**Verslag huishoudelijke elektrische installatie op laagspanning en zeer lage spanning****Algemeen:**

Referentie: 006-20261002-05	Datum controle: 02/10/2026
Keurder: 006

Eigenaar: Onbekend	EAN-code: 541448820056946190
Adres installatie: Onze Lieve Vrouwstraat 6, 2360 - Oud-Turnhout	Nummer teller(s): 1sag1100307782
Distributienetbeheerder installatie: Fluvius	
Datum uitvoering installatie:	☒ Vóór 01/10/1981 ☐ Tussen 01/10/1981 en 01/06/2020 ☐ Vanaf 01/06/2020
Type:	☒ Wooneenheid ☐ Niet-huishoudelijk ☐ PV ☐ Batterij ☐ Laadpaal

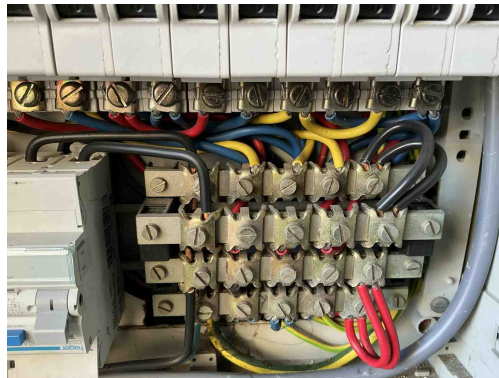
T21a - Het elektrisch materieel is niet geplaatst volgens de voorschriften van de fabrikant/ regels van goed vakmanschap. (Boek 1: 1.4.1.3) Oa ophangvijzen elektrisch verdeelbord niet afgedekt. Zie klasse II toestel.

Opmerking: O.a. bord1

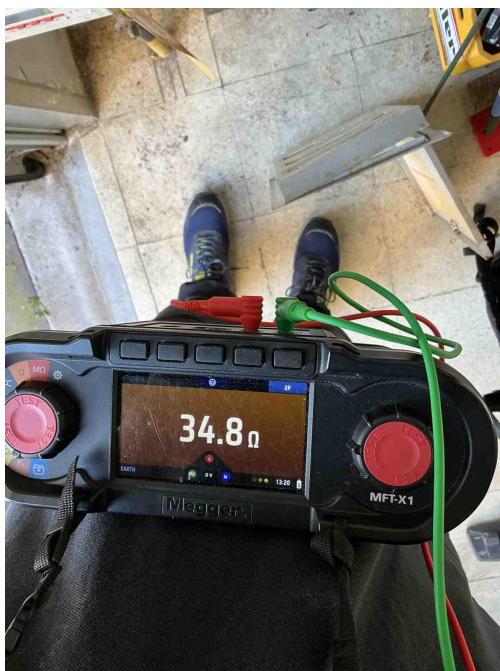
B16 - De interne soepele geleiders zijn niet aan beide uiteinden voorzien van samenknijpende hulzen of evenwaardig (Boek 1: 5.3.5.5).

Opmerking: O.a. in bord1

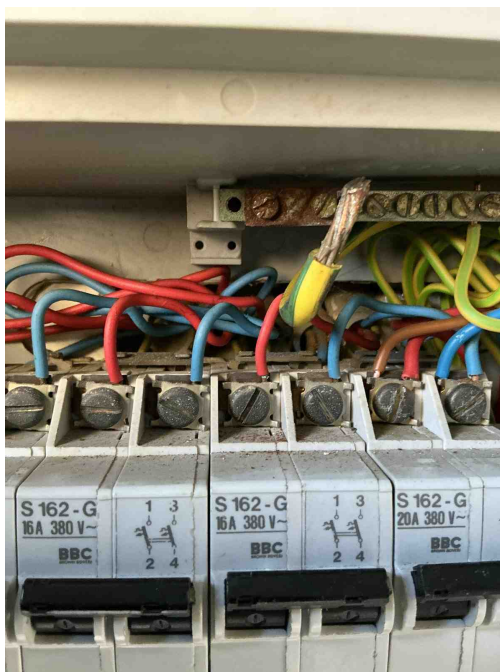
A05 - De waarde van de spreidingsweerstand van de aardverbinding is te hoog (Boek 1: 5.4.2).

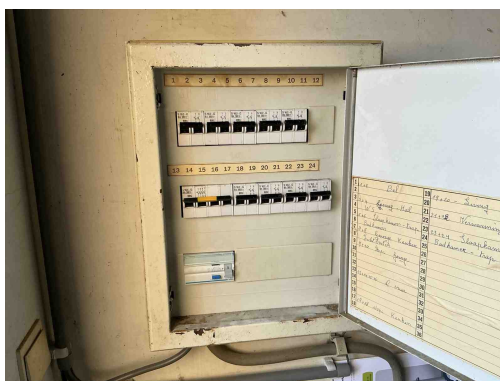
T09 - Bepaalde contactdozen en/of schakelaars zijn beschadigd (Boek 1: 1.4.1.3).
Opmerking: O.a. overloop
